URGENTE AVVISO DI SICUREZZA

Valvole e shunt programmabili Medtronic StrataMR™

Modelli 42955, 42965, 45905, 46955, 46960, 46965, e 46970

Richiamo

Figura 1
Esempio di **Corretto**
posizionamento del rotore

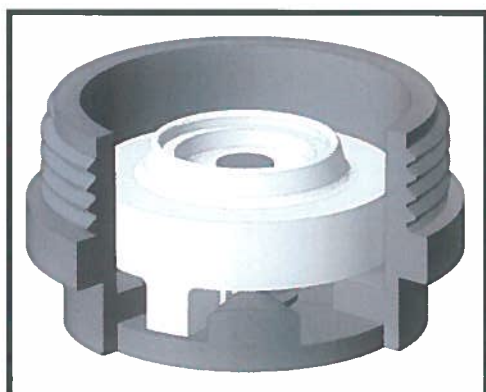
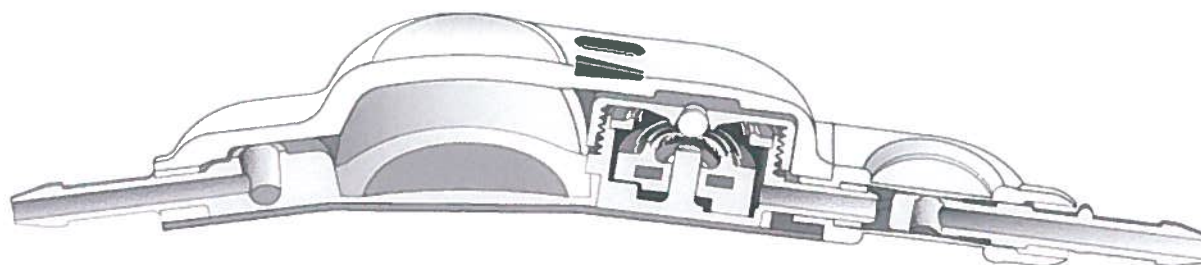
Ricevete la presente comunicazione poiché i dati in nostro possesso indicano che la vostra struttura sanitaria ha ricevuto uno o più dispositivi interessati. Medtronic ha iniziato questo richiamo volontario perché i dispositivi sopra identificati possono trovarsi in una condizione che, in limitate circostanze, può influenzare la resistenza del flusso nella valvola e determinare una riduzione del drenaggio del liquido cerebrospinale (LCS). La condizione descritta può verificarsi quando il meccanismo della valvola viene regolato in una posizione che causa una resistenza al flusso più alta di quella desiderata. Questa resistenza al flusso più alta di quella desiderata è dovuta al fatto che il perno alla base del meccanismo rotore della valvola si posiziona all'estremità superiore delle pareti resistenti alla risonanza magnetica per immagini (MRI) anziché in uno dei pozzetti che individuano il livello di pressione (figure 1 e 2). Questa condizione si verifica solo durante la regolazione della valvola.

Figura 2
Esempio di **NON corretto**
posizionamento del rotore

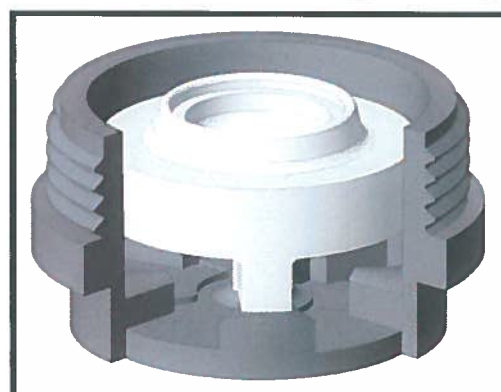
Quando la valvola StrataMR™ viene regolata con un posizionamento simile a quello visualizzato in figura 2, le prestazioni di portata della pressione duplicano approssimativamente il valore più alto del livello di pressione della StrataMR pari a 2,5, e possono comportare una riduzione del drenaggio del liquido cerebrospinale (LCS). Questa condizione può determinare i seguenti eventi avversi per la salute: cefalea, nausea, vomito e letargia. Se la riduzione del drenaggio non viene trattata può potenzialmente generare coma e decesso.

Il posizionamento non corretto del rotore della valvola (Figura 2) può essere causato dal disallineamento e/o da una mancata centratura dello strumento localizzatore StrataMR™, relativamente al meccanismo della valvola. Nelle figure seguenti, vengono rappresentati alcuni esempi di allineamento e centratura corretti e non corretti, allo scopo di assistere i medici nella regolazione del livello di pressione della valvola desiderato.

Figura 3
Corretto
Appropriato allineamento e centratura dello strumento localizzatore e del meccanismo della valvola

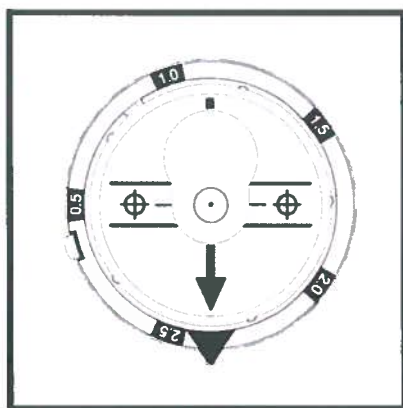
La figura 3 fornisce un esempio di modalità appropriata/corretta. Le figure 4, 5, e 6 illustrano modalità di allineamento e centratura non corretti che devono essere evitati.

Nel processo di regolazione della valvola regolabile StrataMR, è importante notare che se la regolazione della pressione del flusso della valvola viene effettuata allineando e centrando accuratamente, secondo le modalità riportate nelle istruzioni per l'uso (si veda anche figura 3 e le istruzioni nell'Addendum A), il perno resistente alla MRI della valvola verrà posizionato correttamente nel pozzetto che individua il livello di pressione desiderato.

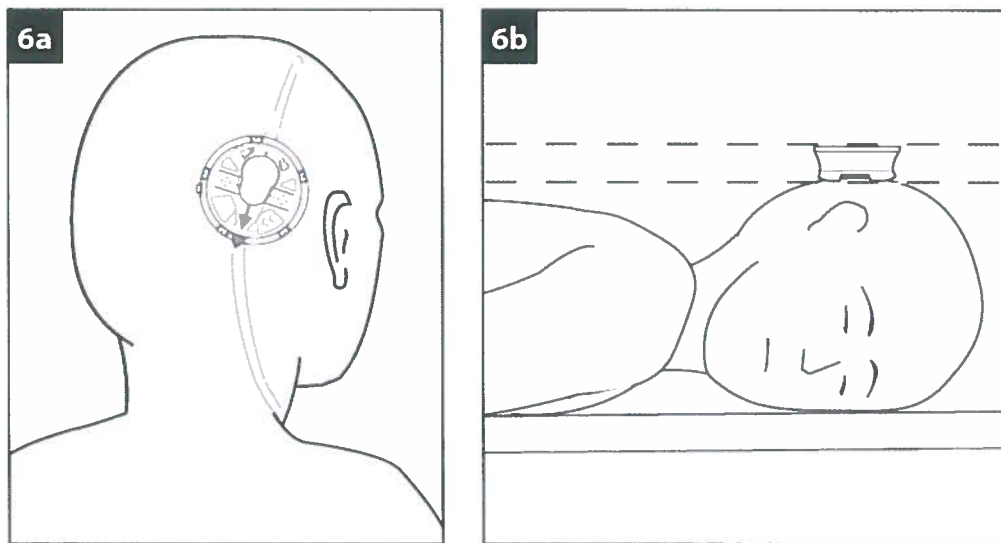
1. Posizionare il paziente lontano da oggetti metallici grandi, in modo che si possa comodamente accedere alla valvola impiantata. Il paziente può essere in posizione eretta o in posizione supina.
2. Palpare il sito di impianto della valvola per determinare la posizione della valvola e del relativo serbatoio. Il meccanismo della valvola magnetica è adiacente e a valle del serbatoio della valvola (figure 5a e 5b).

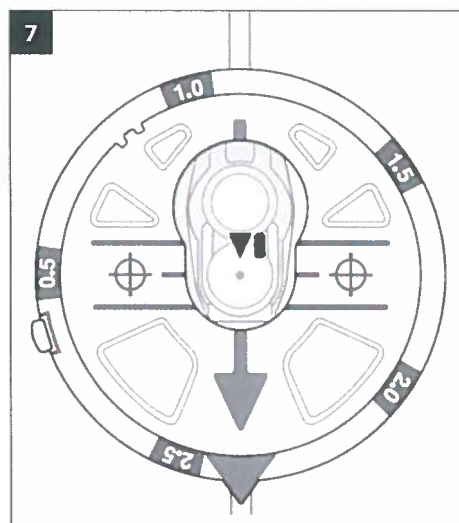
3. Posizionare lo strumento localizzatore sopra la valvola, in modo che la freccia rossa di direzione del flusso sia allineata alla direzione del flusso di LCS attraverso la valvola e sia centrata sul meccanismo della valvola magnetica (figure 6a e 6b).
